**Avis délibéré de l'Autorité environnementale
sur le parc éolien de Sapinois (08, 02)**

n°Ae : 2024-74

Avis délibéré n° 2024-74 adopté lors de la séance du 26 septembre 2024

Réponse à l'avis de l'Inspection Générale de
l'Environnement et du Développement Durable
(IGEDD) N° 2024-74

Figure 3: ZFDE autour de la zone d'étude ; Sévigny-Waleppe est à gauche du point vert ZFRD (source: Géo-IDE Carto2, MTECT) ; ZFDE (zones favorables au développement de l'éolien) sont en bleu, ZFRD (zones favorables au repowering) sont en vert.

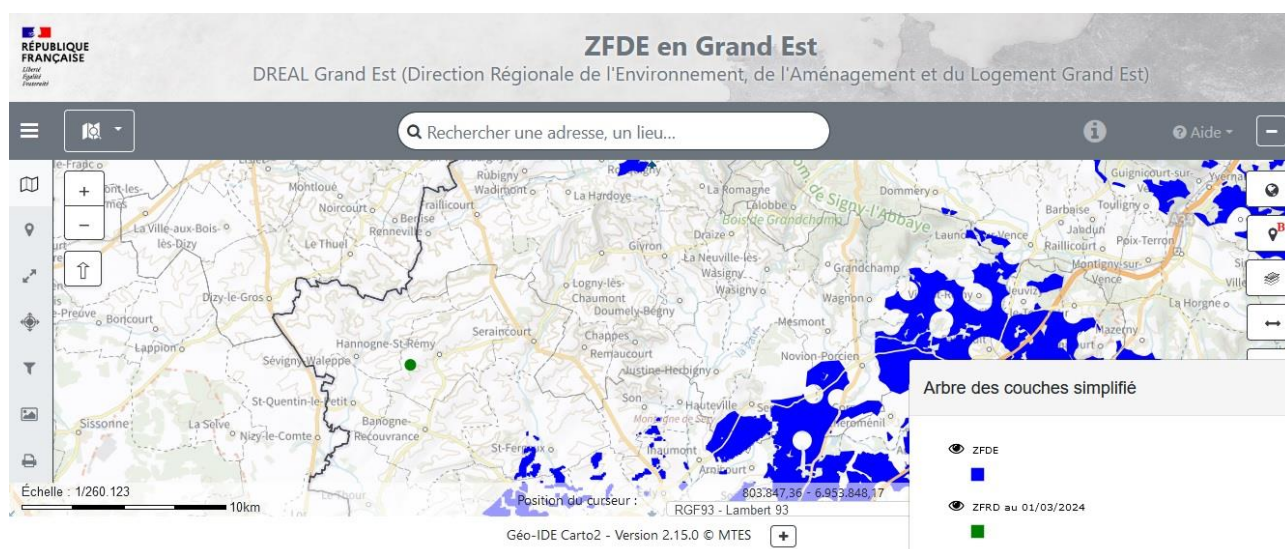
L'Ae recommande d'actualiser le dossier au regard des zones favorables à l'implantation d'éoliennes et des zones d'accélération des EnR et de justifier le choix de la zone d'étude.

Figure 4 : implantation des éoliennes du projet initial (source: dossier)

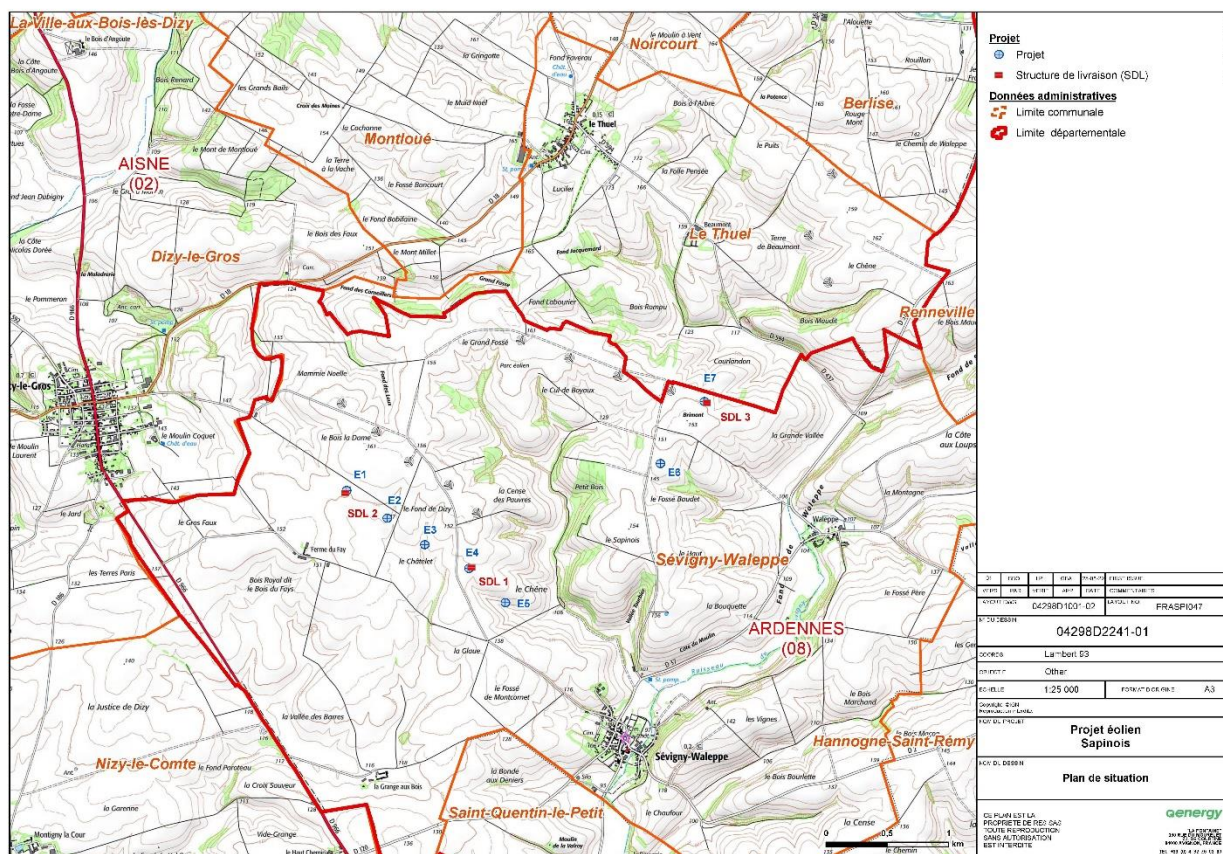
Un fichier du dossier, réponse récente aux services de l'État, réduit le nombre d'éoliennes de sept à six (suppression de l'éolienne E6 au nord du projet, cf. figure 4) sans que cela apparaisse dans le reste du dossier.

Dans la suite de cet avis, faute d'analyses et de figures mises à jour dans le dossier, l'éolienne E6 apparaîtra mais doit être considérée, à ce stade, comme supprimée.

L'Ae recommande de mettre à jour l'étude d'impact et le dossier avec l'évolution récente du parc projeté (suppression d'une éolienne, augmentation de puissance unitaire).

Figure 6 : parcs éoliens autour du projet en 2024 (source: dossier)

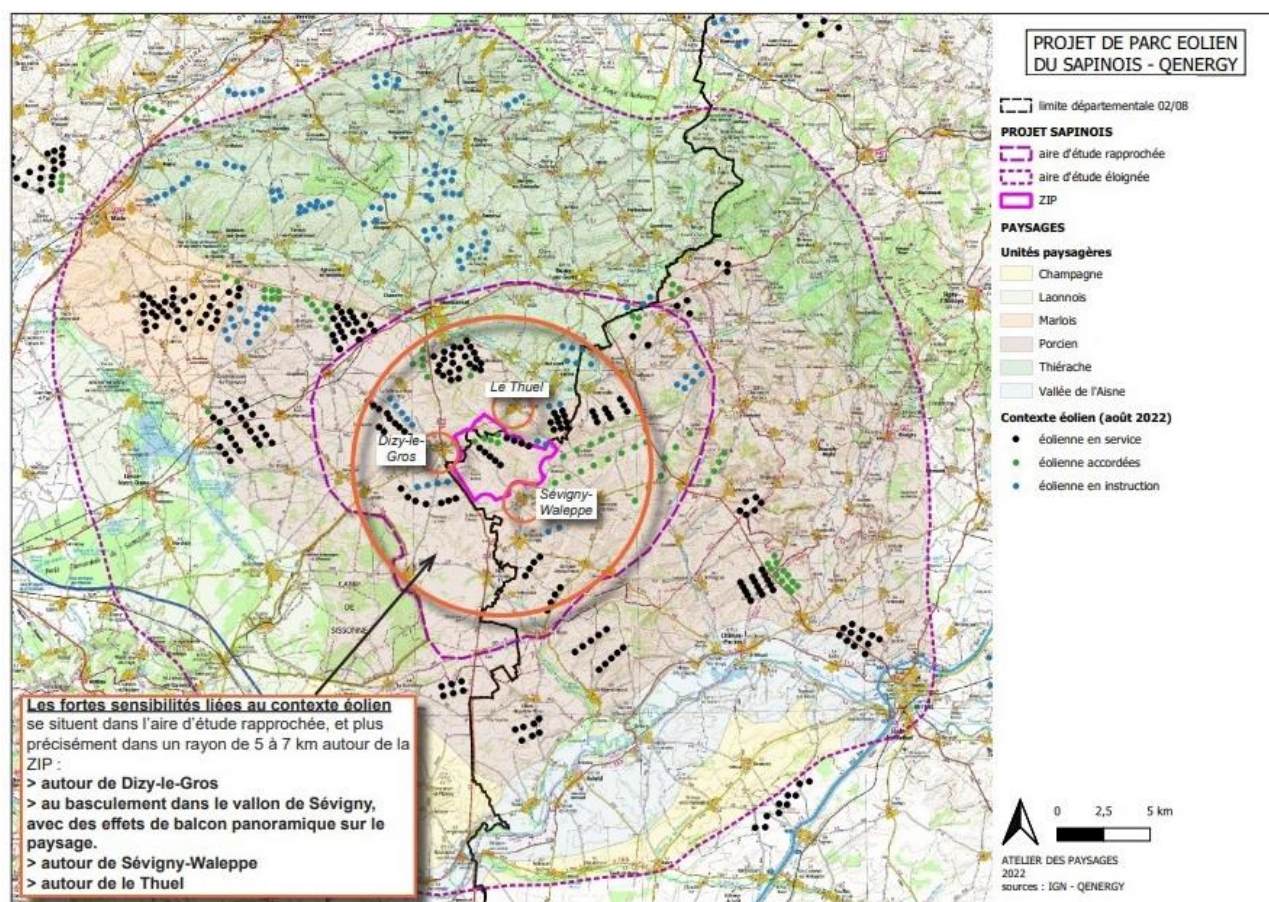
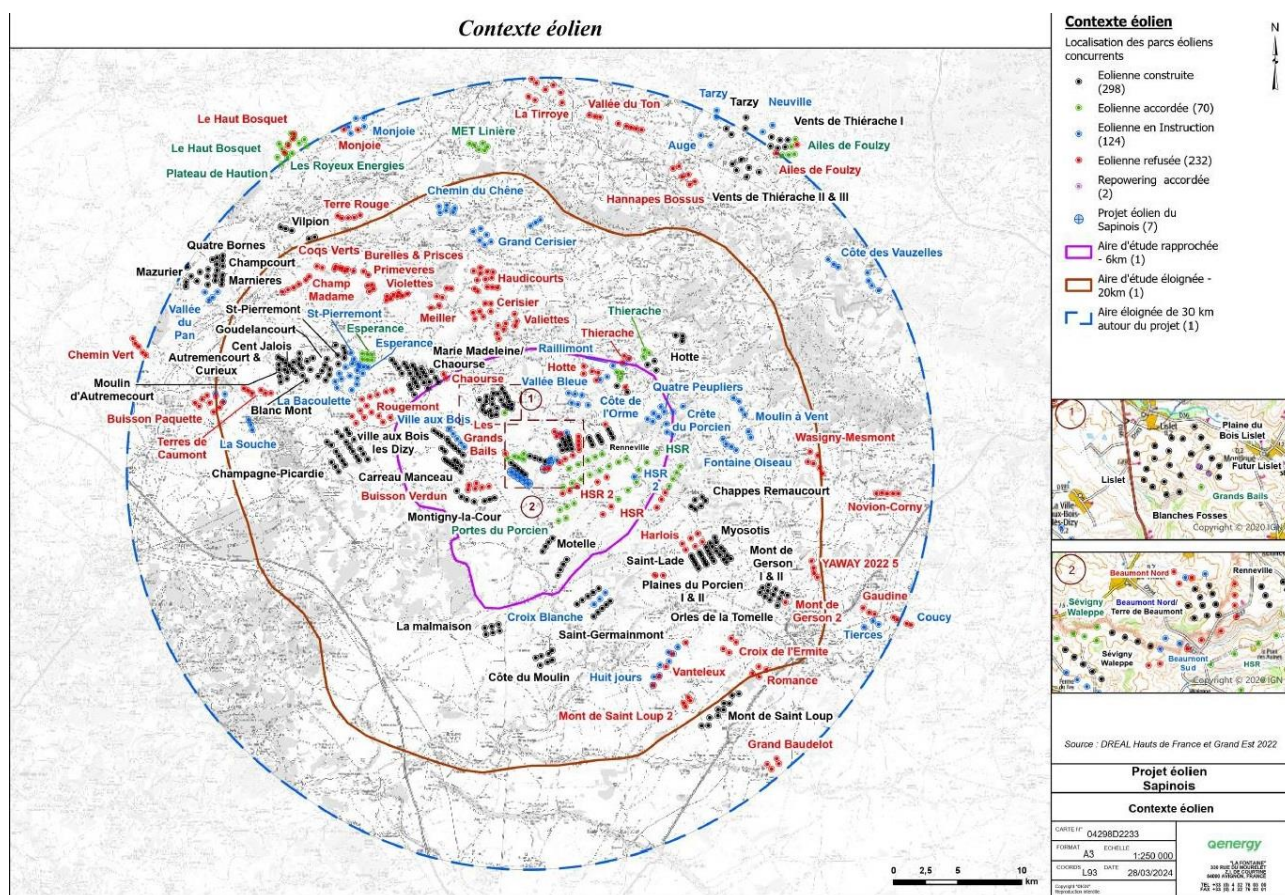
Les avis des MRAe (missions régionales d'autorité environnementale) relatifs aux parcs voisins sont à joindre au dossier pour la bonne information du public.

La densité éolienne est spectaculaire. Selon le dossier citant la direction départementale des territoires (DDT), le Porcien était en 2021 considéré comme saturé en éoliennes avec « 72 éoliennes installées, 53 éoliennes autorisées et 34 à l'étude ». Le schéma régional éolien (SRE) Champagne-Ardenne de 2012³¹ (obsolète mais restant, selon le dossier, la référence, cf. *supra*) recense la commune comme favorable à un projet éolien et pointe des paysages sensibles à plus de 10 km à l'est. Le SRE de Picardie de 2012, non présenté dans le dossier, ne semble pas présenter de paysage sensible proche³². Le plan paysager éolien des Ardennes de 2020, non opposable, considère la zone de la ZIP comme de forte densité et en saturation visuelle, et permettant l'implantation d'éoliennes sous réserves de prescriptions paysagères; il émet des recommandations pour toute implantation, prenant en compte la saturation visuelle, la densité, les espaces de respiration (plus grand angle continu sans éoliennes), le cadre de vie des habitants (bassins de vision=étendue visible depuis un point).

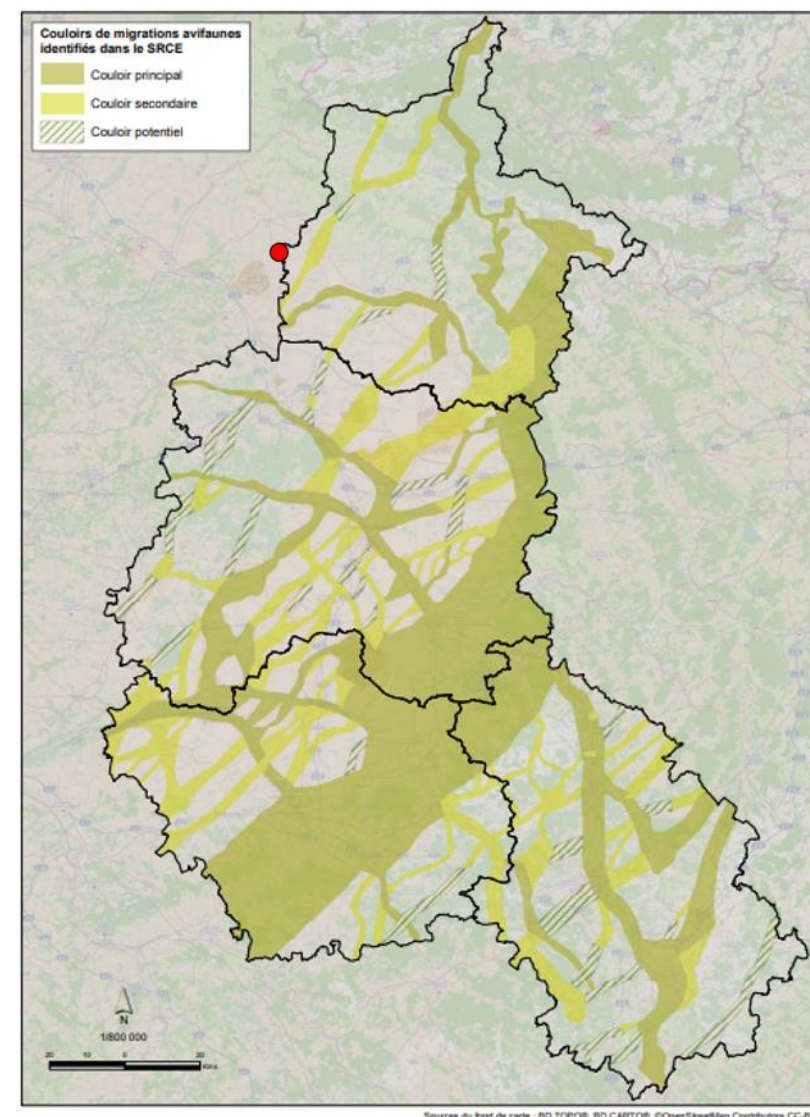
p.24 L'Ae recommande d'étudier la pertinence de mesures de bridage des éoliennes en période de migration des oiseaux.

p.25 Cet effet barrière, certes amoindri [avec la suppression de E6], subsiste cependant avec les éoliennes E5 et E7.

Comme évoqué dans la réponse à la demande de compléments adressée à la DREAL, l'impact de l'augmentation de l'effet barrière a initialement été évalué comme faible (partie 8.4.2.3 en p 144).

Au regard des enjeux moyens d’une migration diffuse et peu importante (chapitre C, partie 3.5.3), et de la modification du projet consistant à supprimer une éolienne, la mise en place de bridages en période migratoire semble peu pertinente. L’impact sur la migration des oiseaux ainsi que sur les rapaces locaux est non significatif, comme le résume le tableau de synthèse des impacts présenté dans l’étude d’impact (volume 2), chapitre F, partie 3.6.
